ACTA No. 05

1. Presentación de los asistentes.
2. Exposición de antecedentes.
3. Mesa técnica – Proyecto CONSTRUCCION ACUEDUCTO REGIONAL CAFETERO ALTO DEL OBISPO DEL MUNICIPIO DE SAN AGUSTIN. Se realiza seguimiento a los ajustes solicitados mediante radicado 2020EE0008407 y los ajustes parciales correspondientes a los diseños hidráulicos de la PTAP, tanque de almacenamiento y sobre el componente predial. Comentarios de los asistentes
4. Cierre de la Reunión

TANQUE DE ALMACENAMIENTO

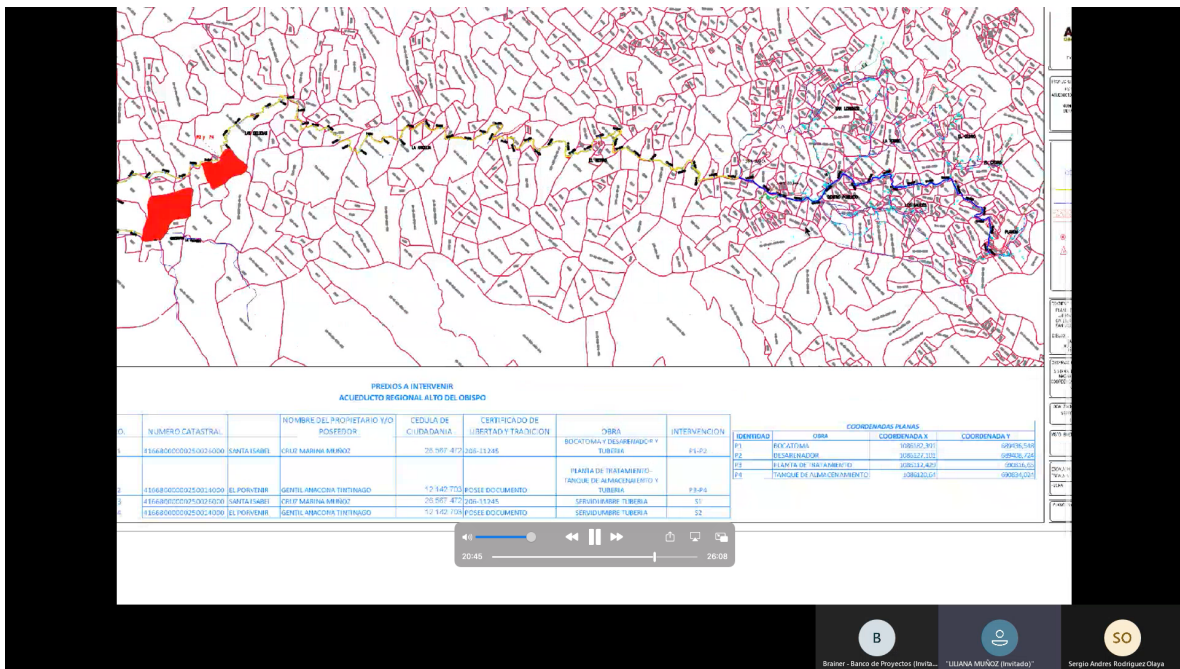
- Sobre el tanque de almacenamiento, se verificó en la Informe Memoria de cálculo de diseño hidráulico que los ajustes realizados fuesen coherentes con los planos. Se aclaró por parte de la consultoría, que la geometría corresponde a al volumen calculado y requerido con el proyecto. Sobre los planos se solicitó mayor detalle en lo referente a los detalles constructivos de los elementos que componen el tanque de almacenamiento y se destacó que los diseños deben contener la información suficiente para la construcción del mismo. Finalmente se reiteró que deberá existir total concordancia y coherencia con los diseños estructurales, todavía en proceso de diseño y ajuste acorde a las modificaciones con los hidráulicos.
